INFORME DE EVALUACIÓN N° 780-2023-MINEM-DGAAH/DEAH

Asunto : Informe de Evaluación del *"Plan dirigido a la Remediación - Refinería Talara"*, presentado por PETRÓLEOS DEL PERÚ – PETROPERÚ S.A.

Fecha : San Borja, 01 de Diciembre del 2023

Límite de la Zona Playa con el Perímetro de la Refinería Talara

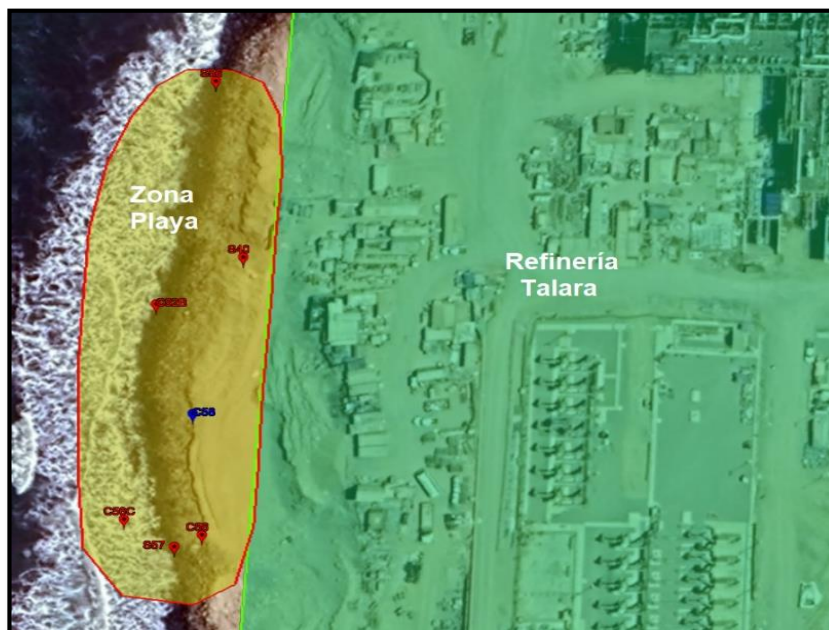
- (ii) En relación a la comparación de los resultados de las muestras realizadas en Refinería Talara (incluyendo la zona playa), se observa que la totalidad de resultados de las muestras fueron comparados con el ECA para Suelo, Uso Industrial; sin embargo, de la revisión del Plano N° 10 – "Ubicación y Delimitación de Áreas Afectadas en la Refinería Talara" (Folio 155), así su respectivo archivo Shapefile, se advierte que el área playa evaluada se encuentra fuera del perímetro de la Refinería Talara, como se puede apreciar en la siguiente figura:

- (i) Precisar y corregir, en lo que corresponda, la **cantidad total de puntos de muestras** analizadas en Refinería Talara (incluyendo zona playa) y Condominio Punta Arenas, considerando lo siguiente: (a) Diferenciar cuantos puntos corresponden a muestras analizadas y de observación y (b) Corregir el número de puntos de muestreo que presentan excedencias al ECA para Suelo, Uso Industrial.

Figura N° 5
Pozos de bombeo para la recuperación de Fase Libre - Refinería Talara

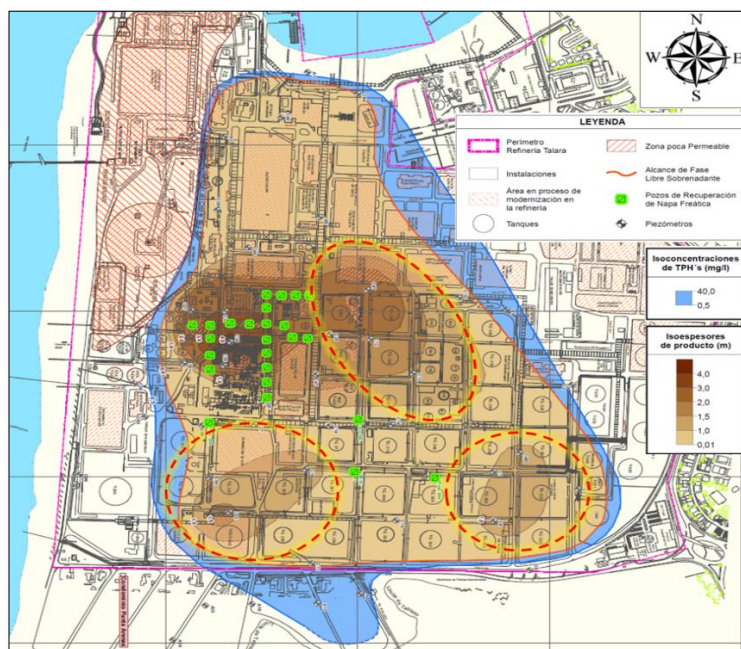
- (ii) En relación al Bombeo de Fase Libre y tratamiento de agua subterránea, el Titular señaló que se considerarán pozos con radios de influencia de hasta 20 m, los cuales pueden apreciarse en el Plano N° 13 del PDR *"Ubicación Tentativa de la Red de Bombeo en la Zona Interna"* (Folio 163); sin embargo, de la revisión del referido plano, se tiene lo siguiente:

- (b) No se indicó la cantidad ni las coordenadas de ubicación de los pozos propuestos (distinguiendo entre existentes y los nuevos a instalar). Asimismo, en relación a la **ubicación de los nuevos pozos de bombeo a instalar**, se aprecia que estos fueron ubicados únicamente en el entorno al área de procesos y no en toda la extensión de la pluma de contaminación, sin presentar el sustento técnico respectivo, toda vez que se advierte la presencia de áreas afectadas con espesores de fase libre mayores a 1 y 1.5 m en las zona este, sur este y sur oeste

de la Refinería Talara, en las que no se ubicaron pozos de bombeo, conforme se aprecia en la siguiente Figura:

- (a) Presentar la metodología (ecuación, modelos, entre otros) y el cálculo para la determinación de los radios de actuación de los pozos de bombeo fin de sustentar la cantidad y ubicación de los pozos propuestos.
- (b) En función a la respuesta del literal precedente, indicar la cantidad de pozos existentes y a instalar que se utilizarán como pozos de actuación de bombeo, presentando sus respectivas coordenadas de ubicación en sistema UTM WGS 84, para el cual deberá incluir pozos de bombeo en las áreas afectadas con espesores de fase libre mayores a 1 y 1.5 m situadas en las zonas este, sur este y sur oeste de la Refinería Talara; caso contrario, presentar el sustento técnico que justifique su exclusión.

En función a la cantidad de pozos de bombeo que se determinen, presentar el Plano N° 13 del PDR, en forma corregida y suscrito por el/la profesional responsable de su elaboración.
